# Parcs Éoliens de la Côte Belvat II et de Perrières II

## Réponse à l'avis de la MRAe Volet paysage et covisibilités

Décembre 2022

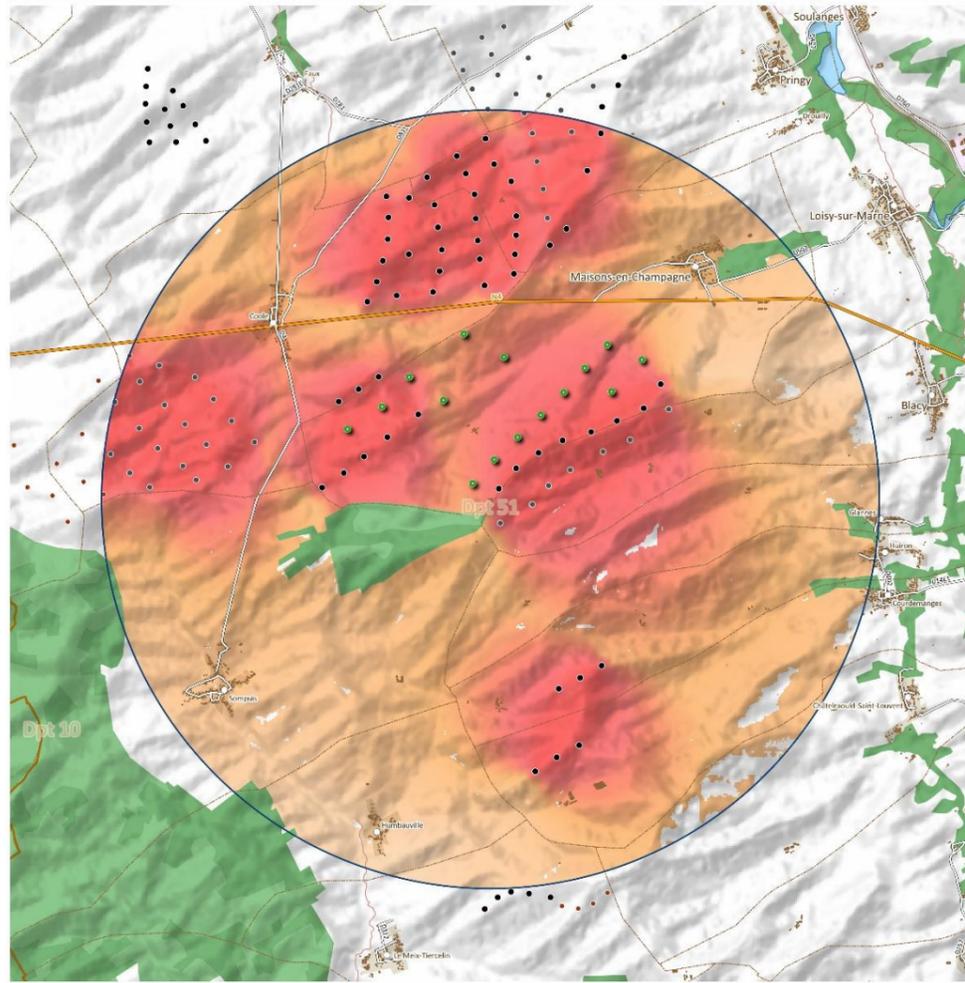
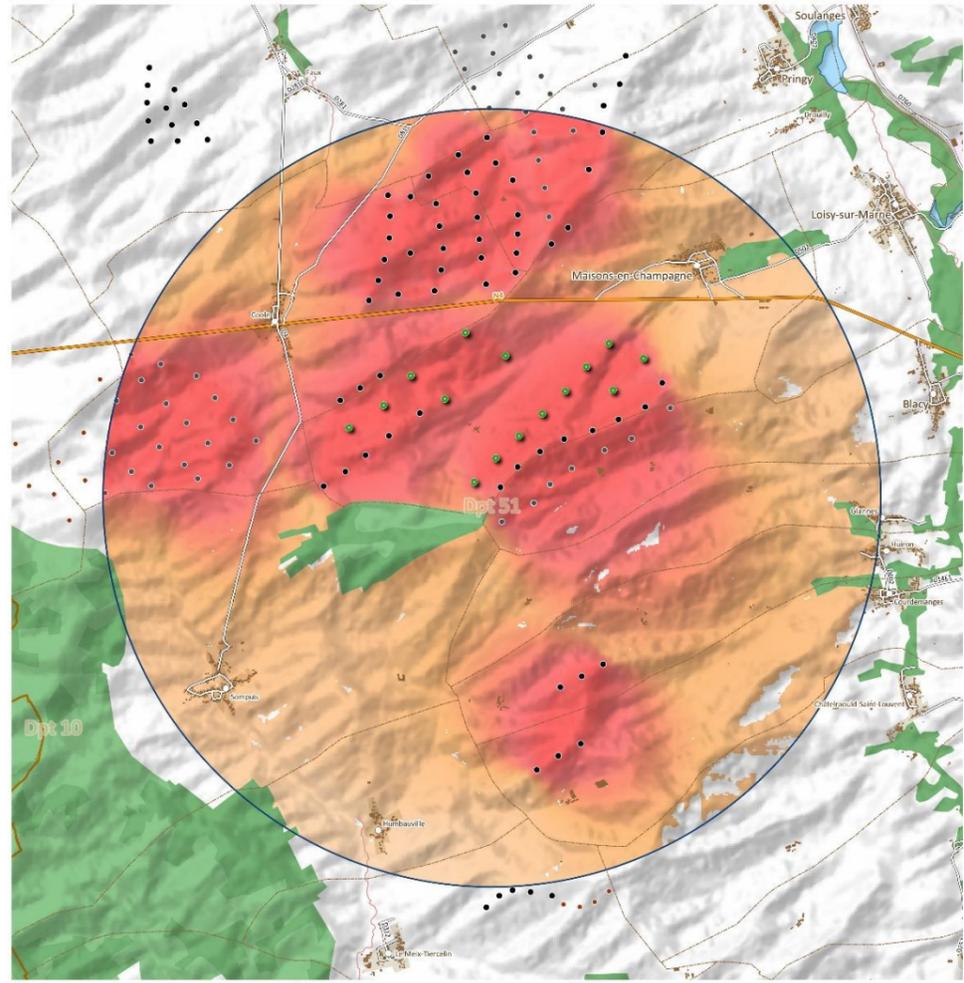
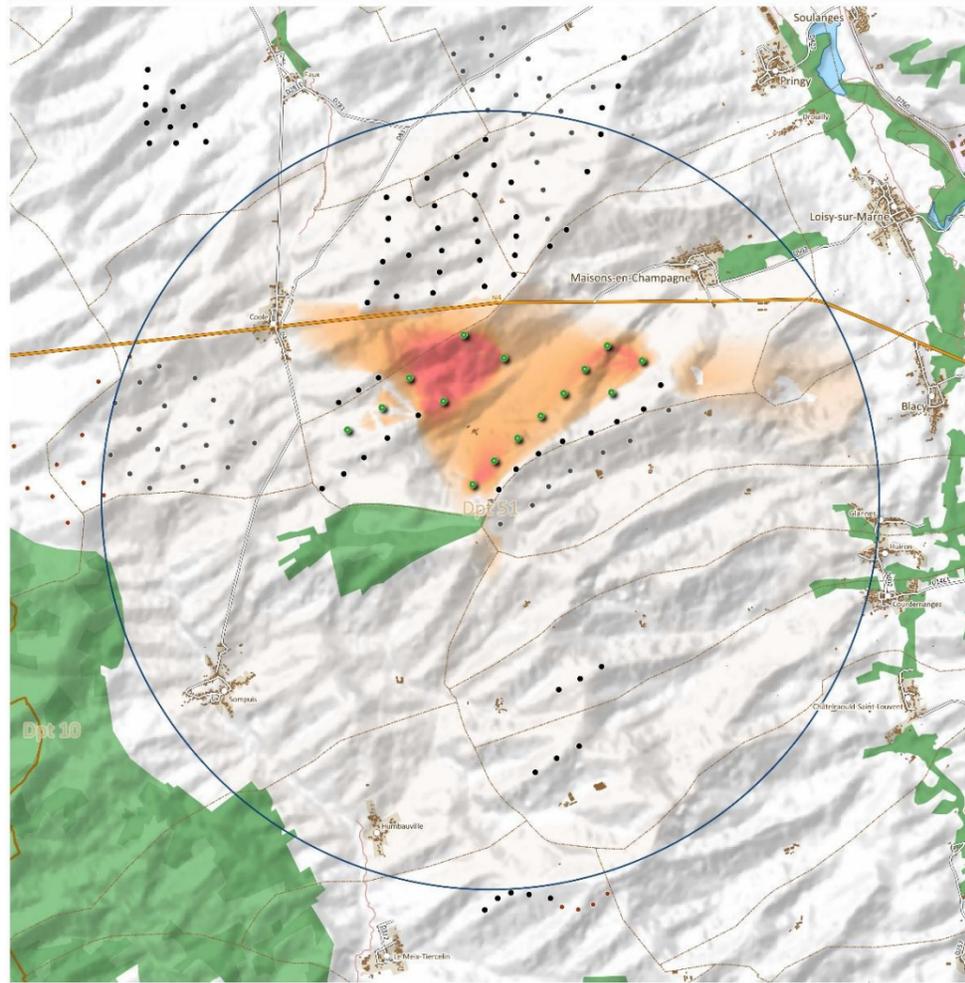
Le projet s'inscrit dans le paysage de la Champagne crayeuse, constitué de vastes étendues propices à l'éolien. Cependant, le secteur d'implantation est déjà très fortement pourvu en parcs construits ou autorisés. Le village de Coole est déjà dans une situation de saturation, l'éolien occupe le paysage sur 264° autour du village et le plus grand angle de respiration est de 59°. À Maisons-en-Champagne, l'éolien occupe le paysage sur 168° et le plus grand angle de respiration est de 130°.

Les éoliennes du projet seront implantées dans la continuité de parcs éoliens existants de Perrières et de la Côte Belvat. Il n'a pas d'impact sur l'encerclement des villages proches. En particulier, l'angle de respiration de 12°, que l'Ae relève comme extrêmement faible, depuis Maisons-en-Champagne qui correspond à l'espacement entre le parc de Perrières et le parc de la Côte Belvat n'est pas réduit par le projet.

Le porteur de projet confirme l'analyse de la MRAe. Le projet s'inscrit effectivement dans un secteur de densification de l'éolien. Ce choix permet de conserver ailleurs des secteurs vierges de toutes implantation, garantissant ainsi des espaces de respiration visuelle. L'analyse de covisibilité menée par modèle mathématique indique bien que l'impact du projet sera très localisé et restreint aux espaces de plaine proches du projet. Les villages de Coole, Maisons-en-Champagne, Sompuis, Humbauville ne sont pas concernés par un impact supplémentaire des projets. Les cartes de covisibilité qui illustrent cette analyse sont présentées ci-après.

Comme l'indique la MRAe, la saturation visuelle des villages voisins de Coole et Maisons-en-Champagne ne sera pas modifiée par les 2 projets. Les diagrammes d'encerclement qui confirment cette analyse sont repris ci-après.

La MRAe rappelle que les éoliennes seront implantées dans la continuité des parcs éoliens existants. En effet, pour assurer la qualité de la densification des parcs éoliens il est important que les projets s'installent en cohérence avec les lignes structurantes du paysage et des projets éoliens déjà installés. C'est bien cette démarche qui a ici été suivie par le porteur de projet pour PECBII et PEP II (continuité des lignes d'éoliennes déjà existante et implantation en ligne parallèle).

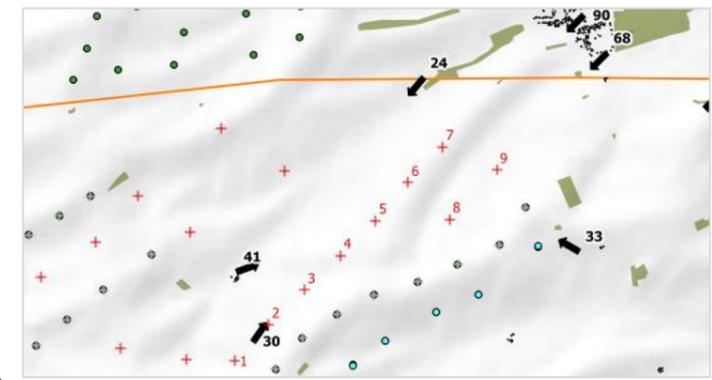
En revanche, l'Ae relève que les nouvelles éoliennes seront plus proches de Maisons-en-Champagne que les éoliennes existantes (de 2 km avant à 1,78 km après réalisation du projet ; et 0,63 km pour une ferme) ce qui aggravera la situation visuelle de façon significative

La MRAe considère que les rapprochements aggraveront la situation visuelle de façon significative pour les abords du village de Maisons-en-Champagne.

Depuis les habitations de Maisons-en-Champagne, les vues sur les parcs éoliens sont rares. Car historiquement le bâti est lové dans les creux de vallée. Toutefois les extensions récentes de l'urbanisation s'étendent vers la plaine et ce sont ces habitations qui sont le plus sensibles au développement éolien.

C'est le cas du village de Maisons-en-Champagne. Ainsi c'est la vue 68 qui est la plus intéressante à étudier car elle permet de comprendre l'impact des projets sur la dizaine d'habitations extérieures au village qui ont dont une vision directe sur la plaine et les projets.

L'analyse de cette vue 68 dans l'étude paysagère montre que le projet se rapproche des habitations mais que les éoliennes de Côte Belvat II sont peu perceptibles et que le parc de Perrières II conserve une belle lisibilité.

On constate juste un déséquilibre localisé dans le rapport d'échelle entre les habitations et 2 éoliennes du projet (p 136). C'est l'unique point d'impact significatif du projet pour les habitations et il concerne un groupe de moins de 10 habitations situées à 1,75 km.

**L'impact du projet sur la situation visuelle aux abords de Maisons-en-Champagne peut donc être jugé comme non significatif hormis pour une vue située entre la nationale 4 et le village (vue 68 ci-après). Sur ce secteur, des mesures d'intégration sont envisagées, en lien avec les mesures écologiques par la plantation de masques boisés.**
